# NHK 学生ロボコン 2018

## FAQ 第 5 弾

2018. 4. 10

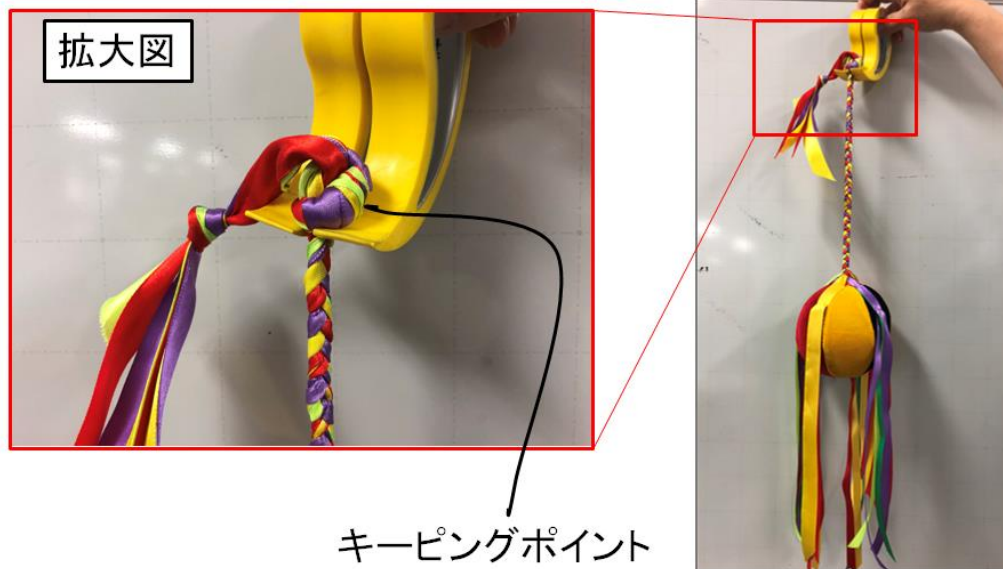
D-3. 11] ルールブック 3. 4. 3. c に「スローイングロボットはテールのキーピングポイントまたはそれより遠い箇所をつかんで投げなければならない」とありますが、写真のようにキーピングポイントの根本をはさんで投げることは認められますか。

A 認められます。
